REMPLACEMENT D'UNE LAMPE TYPE "M" ANCIENNE GENERATION

INFORMATION ET CONTROLES AU MONTAGE D'UNE LAMPE TYPE "M" v2021

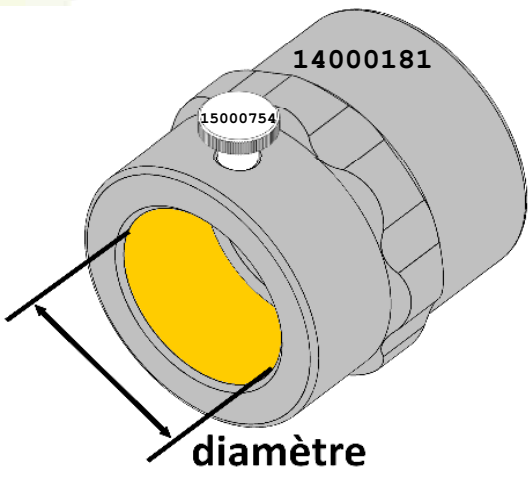
⚠ **ATTENTION** ⚠ Si votre appareil a été fabriqué avant 2015 :

- Contrôler, à l'aide d'un pied à coulisse, le diamètre de passage de la lampe dans la pièce de fixation (bouchon de gaine)

Si le diamètre mesuré est inférieur à **33** mm,
OU
Si la pièce diffère de celle illustrée ci-contre ⇨

- Il faut remplacer la pièce de fixation (bouchon de gaine) par la référence 14000181 + 15000754
- En cas de doute, n'hésitez pas à nous contacter
